SERVICE INFO – INA 0123

Cichsza praca silnika

Zamiana sztywnego koła pasowego na wolne koło pasowe alternatora

Foto 1: Zamiana sztywnego koła na wolne koło pasowe alternatora

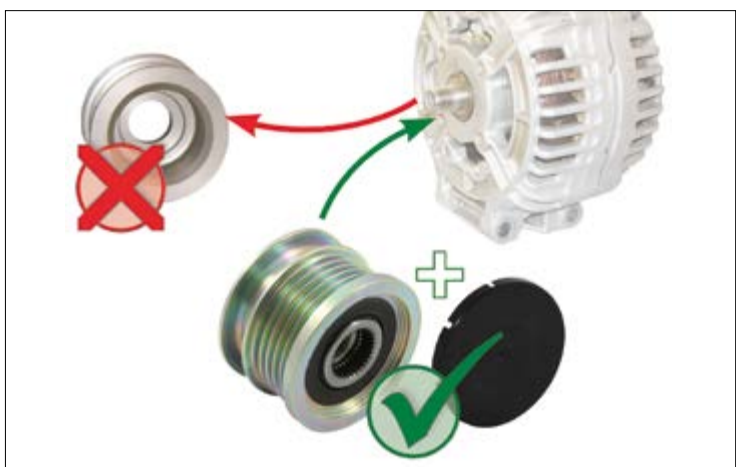
W wymienionych powyżej pojazdach ze sztywnym kołem pasowym alternatora mogą występować wibracje i niepożądane odgłosy dochodzące z napędu pomocniczego. Powstają one na skutek nierównomiernych obrotów silnika Diesla, które są większe niż w przypadku silników benzynowych.

Schaeffler Automotive Aftermarket zaleca zamianę w tych pojazdach sztywnego koła pasowego na wolne koło pasowe alternatora.

Wolne koło pasowe alternatora odspręża napęd mechanizmów pomocniczych od nierównomiernych obrotów silnika, zapewniając tym samym bardziej płynny i spokojniejszy bieg wielorowkowego paska klinowego. Dzięki temu praca silnika staje się cichsza i bardziej komfortowa.
